Bereich Wendlingen - Ulm

Planfeststellungsabschnitt 2.1 a/b Wendlingen - Kirchheim - PÄ Evakuierungs- und Rettungspunkt (ERP)
km 25,2+00 - km 36,2+60, im Bereich der Gemeinden Wendlingen - Kirchheim

Lageplan Streckenentwässerung km 25,200 ... 25,674 GZA-km 0,230 ... 0,347, KWK-km 0,000 ... 0,087	Datum 12/05	Name LHI_10_07
"Urheberschutz" - Alle Rechte bei der DB Projekt Stuttgart-Ulm GmbH	Bearbeiter 12/05	RHA
Genehmigungsvermerk - Eisenbahn-Bundesamt	Maßstab 1:1000	Freigabe DB Projekt Stuttgart-Ulm GmbH

gez. i.V. Hallfeldt Stuttgart, den 21.08.2020		
Ersetzt für Plan-Nr.	Phase	Index
Ersetzt durch Plan-Nr.		
Anlage Planfeststellungsunterlagen		
Anlage 15.4		
Blatt 1E von 10

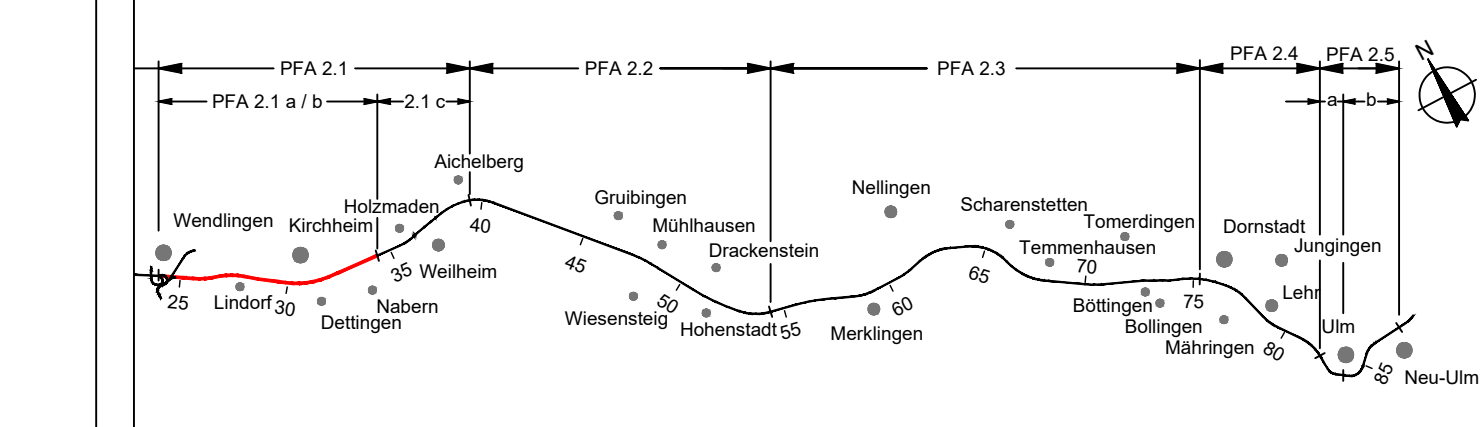
Nr./Art der Änderung	Datum	Name
G Anpassung Entwässerung aufgrund Umlanung bezüglich GWK	03/2018	Net/HSt
H Erarbeitung gem. Stellungnahmen EBA	02/2019	Net/HSt
I Umliegung Druckleitung GZA-Entwässerung	08/2020	Et/Sul
